ECH(PCI)SF-H7A 販売終了のお知らせ

弊社製品、StarFabric 準拠 PCI バス拡張シャーシ(ショート×7、電源内蔵) ECH(PCI)SF-H7A を永らくご愛顧いただき、誠にありがとうございます。このたび、同製品の販売を終了させていただくことをお知らせいたします。

1) インレットの位置(寸法単位は、mm です。 図は、4 スロットタイプですが位置は同じです。)

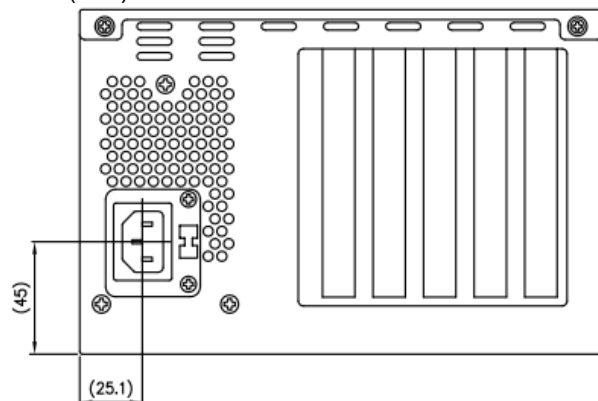
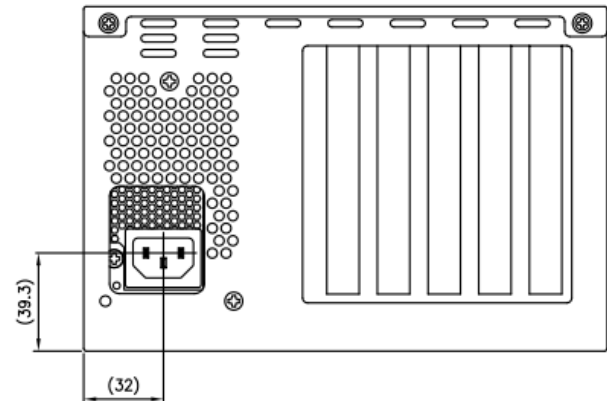
ECH(PCI)SF-H7A と ECH-PCI-SF2-H7A の相違点

ECH(PCI)SF-H7A

ECH-PCI-SF2-H7A
